**INFRASTRUTTURE FERROVIARIE STRATEGICHE DEFINITE DALLA LEGGE  
OBIETTIVO N. 443/01  
LINEA AV/AC TORINO – VENEZIA Tratta VERONA – PADOVA  
Lotto funzionale Verona – Bivio Vicenza  
PROGETTO ESECUTIVO  
PRESIDI ANTI-RUMORE/VIBRAZIONI  
BARRIERA ANTIRUMORE DA PROGR. 31+545,634 A PROGR. 32+040,610  
LATO DX - OPERE DI ELEVAZIONE  
GENERALE  
Relazione di confronto P.D. / P.E.**

<b>GENERAL CONTRACTOR</b> 		<b>ALTA SORVEGLIANZA</b> 				
Relazione di confronto P.D. / P.E.		Progetto IN17	Lotto 12	Codifica Documento E12 RO BA 69 B 0 002	Rev. A	Foglio 3 di 4

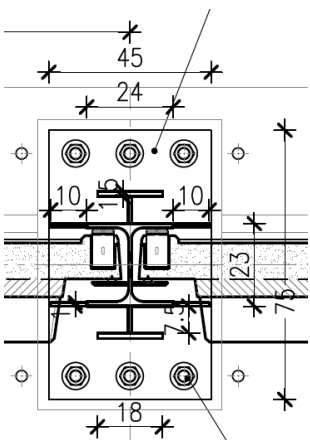
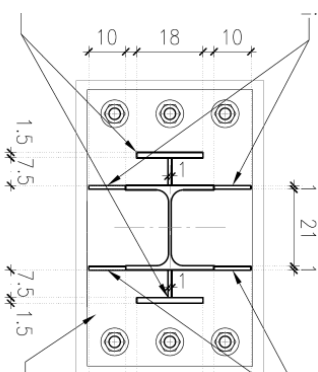
P.D.	P.E.																																																																																										
<b>Estensione Barriera</b>	<p>Da PD, si prevede la barriera su cordolo di fondazione ad esclusione delle tratte su scavalco/su opera e su muro di sostegno:</p> <table border="1" data-bbox="359 1265 829 1512"> <thead> <tr> <th rowspan="3">CODICE</th> <th rowspan="3">LUNGHEZZA TOTALE (m)</th> <th rowspan="3">SUDDIVISIONE TRATTI</th> <th rowspan="3">LUNGHEZZA SINGOLI TRATTI (m)</th> <th colspan="2">PROGRESSIVA (km)</th> <th rowspan="3">TIPOLOGIA</th> </tr> <tr> <th>INIZIO</th> <th>FINE</th> </tr> </thead> <tbody> <tr> <td>BA69-F01</td> <td>54</td> <td>BA69-F01</td> <td>54</td> <td>31+549</td> <td>31+603</td> <td>MURO DI SOSTEGNO</td> </tr> <tr> <td></td> <td>39</td> <td>BA69-F02a</td> <td>39</td> <td>31+603</td> <td>31+642</td> <td>CORDOLO TIPO L</td> </tr> <tr> <td>BA69-F02</td> <td>6</td> <td>-</td> <td>-</td> <td>-</td> <td>-</td> <td>SCAVALCO TIPO R</td> </tr> <tr> <td></td> <td>78</td> <td>BA69-F02b</td> <td>78</td> <td>31+648</td> <td>31+726</td> <td>CORDOLO TIPO L</td> </tr> <tr> <td>BA69-F03</td> <td>15</td> <td>BA69-F03</td> <td>15</td> <td>31+726</td> <td>31+741</td> <td>MURO DI SOSTEGNO</td> </tr> <tr> <td>BA69-F04</td> <td>12</td> <td>BA69-F04</td> <td>12</td> <td>31+741</td> <td>31+753</td> <td>OPERE</td> </tr> <tr> <td>BA69-F05</td> <td>15</td> <td>BA69-F05</td> <td>15</td> <td>31+753</td> <td>31+768</td> <td>MURO DI SOSTEGNO</td> </tr> <tr> <td>BA69-F06</td> <td>273</td> <td>BA69-F06</td> <td>273</td> <td>31+768</td> <td>32+041</td> <td>CORDOLO TIPO L</td> </tr> </tbody> </table>	CODICE	LUNGHEZZA TOTALE (m)	SUDDIVISIONE TRATTI	LUNGHEZZA SINGOLI TRATTI (m)	PROGRESSIVA (km)		TIPOLOGIA	INIZIO	FINE	BA69-F01	54	BA69-F01	54	31+549	31+603	MURO DI SOSTEGNO		39	BA69-F02a	39	31+603	31+642	CORDOLO TIPO L	BA69-F02	6	-	-	-	-	SCAVALCO TIPO R		78	BA69-F02b	78	31+648	31+726	CORDOLO TIPO L	BA69-F03	15	BA69-F03	15	31+726	31+741	MURO DI SOSTEGNO	BA69-F04	12	BA69-F04	12	31+741	31+753	OPERE	BA69-F05	15	BA69-F05	15	31+753	31+768	MURO DI SOSTEGNO	BA69-F06	273	BA69-F06	273	31+768	32+041	CORDOLO TIPO L	<p>Si prevede barriera su cordolo di fondazione, ad esclusione della tratta su muro e la tratta su opera (IN57):</p> <table border="1" data-bbox="949 1220 1396 1534"> <thead> <tr> <th rowspan="3">SOTTO TRATTA</th> <th colspan="2">PROGRESSIVA</th> <th rowspan="3">CORDOLO</th> </tr> <tr> <th>INIZIO</th> <th>FINE</th> </tr> </thead> <tbody> <tr> <th>TIPOLOGIA</th> <td></td> <td></td> </tr> <tr> <td>F01</td> <td>31+545.634</td> <td>31+600</td> <td>TRATTO SU MURO</td> </tr> <tr> <td>F02</td> <td>31+600</td> <td>31+692.634</td> <td>CORDOLO</td> </tr> <tr> <td>F03</td> <td>31+692.634</td> <td>31+707.634</td> <td>TRATTO SU OPERA IN57</td> </tr> <tr> <td>F04</td> <td>31+707.634</td> <td>32+040.61</td> <td>CORDOLO</td> </tr> </tbody> </table>	SOTTO TRATTA	PROGRESSIVA		CORDOLO	INIZIO	FINE	TIPOLOGIA			F01	31+545.634	31+600	TRATTO SU MURO	F02	31+600	31+692.634	CORDOLO	F03	31+692.634	31+707.634	TRATTO SU OPERA IN57	F04	31+707.634	32+040.61	CORDOLO

F03	31+692.634	31+707.634	TRATTO SU OPERA IN57																																																																																									
F04	31+707.634	32+040.61	CORDOLO																																																																																									
<b>Irrigidimenti</b>	<p>Nel PD, sono previsti irrigidimenti a "T" per un'altezza pari a 125cm.</p> 	<p>A seguito delle analisi dinamiche svolte sul tipologico di montante adottato per barriera H=4.75, si propongono irrigidimenti a "T" per un'altezza pari a 275cm.</p>

CODICE	LUNGHEZZA TOTALE (m)					SUDDIVISIONE TRATTI	LUNGHEZZA SINGOLI TRATTI (m)		PROGRESSIVA (km)		TIPOLOGIA																																																																																	
									INIZIO	FINE																																																																																		
		BA69-F01	54	BA69-F01	54			31+549	31+603	MURO DI SOSTEGNO																																																																																		
	39	BA69-F02a	39	31+603	31+642	CORDOLO TIPO L																																																																																						
BA69-F02	6	-	-	-	-	SCAVALCO TIPO R																																																																																						
	78	BA69-F02b	78	31+648	31+726	CORDOLO TIPO L																																																																																						
BA69-F03	15	BA69-F03	15	31+726	31+741	MURO DI SOSTEGNO

BA69-F04	12	BA69-F04	12	31+741	31+753	OPERE																																																																																						
BA69-F05	15	BA69-F05	15	31+753	31+768	MURO DI SOSTEGNO																																																																																						
BA69-F06	273	BA69-F06	273	31+768	32+041	CORDOLO TIPO L																																																																																						
SOTTO TRATTA	PROGRESSIVA		CORDOLO																																																																																									
	INIZIO	FINE																																																																																										
	TIPOLOGIA																																																																																											
F01	31+545.634	31+600	TRATTO SU MURO																																																																																									
F02	31+600	31+692.634	CORDOLO
